Modification ponctuelle du Plan d'aménagement particulier

Commune de Mersch Mierscherbierg « Imprimerie Faber »

Modification ponctuelle du PAP réf. 16506/PA3/45C approuvé le 26.09.2019
Demande pour procédure allégée suivant l'article 30bis de la loi ACDU

RAPPORT JUSTIFICATIF

Abb.5: Partie graphique des PAP en vigueur mit entsprechenden Anpassungen

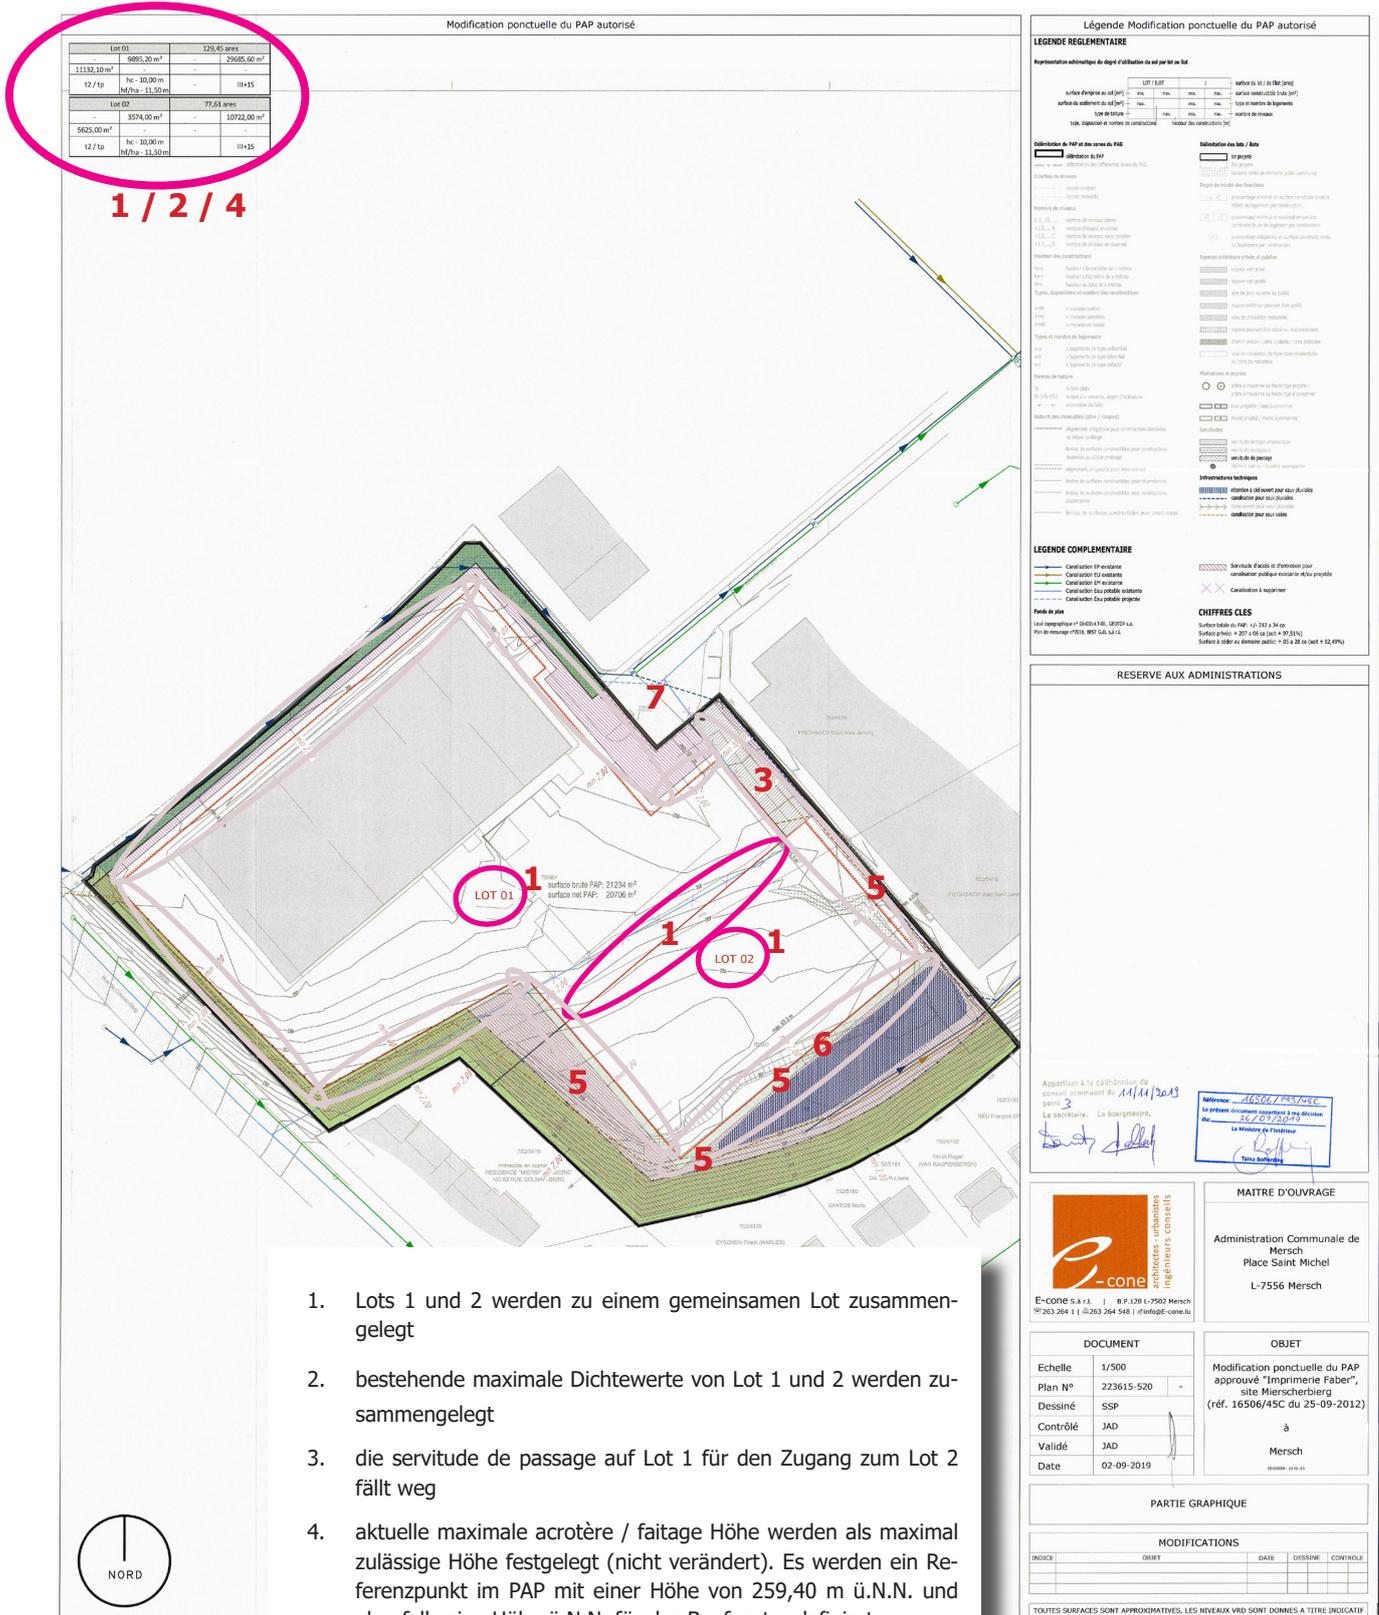
1. Lots 1 und 2 werden zu einem gemeinsamen Lot zusammengelegt
2. bestehende maximale Dichtewerte von Lot 1 und 2 werden zusammgelegt
3. die servitude de passage auf Lot 1 für den Zugang zum Lot 2 fällt weg
4. aktuelle maximale acrotère / faitage Höhe werden als maximal zulässige Höhe festgelegt (nicht verändert). Es werden ein Referenzpunkt im PAP mit einer Höhe von 259,40 m ü.N.N. und ebenfalls eine Höhe ü.N.N. für das Baufenster definiert
5. die versiegelbaren Fläche werden zum Teil ausgeweitet
6. Ergänzung eines Baufensters Nebengebäude für eventuelle Fluchttreppen außerhalb des Gebäudes
7. der Referenzpunkt für die Bemessung der Höhe wird fest gelegt zentral auf dem Wendehammer der Allée John W. Léonard

Servitude d'accès et d'entretien pour canalisation publique wird bis an das Baufenster der Hauptgebäude erweitert

Abb.6: Partie graphique MOPO PAP

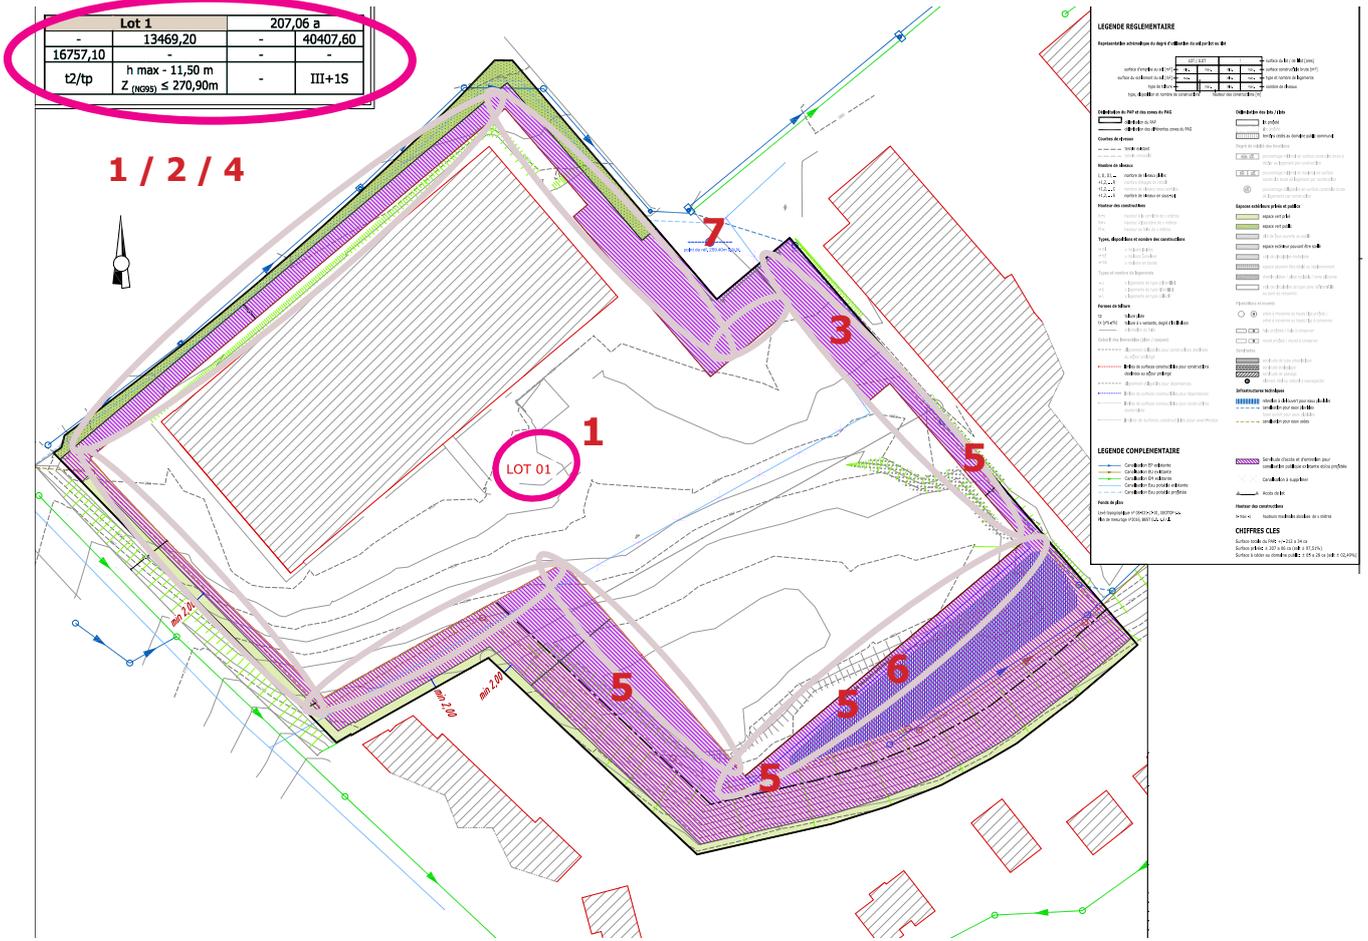
Die Anpassungen der partie graphique werden anhand des aktuellen und modifizierten Plans auf den 2 nachfolgenden Seiten erläutert.
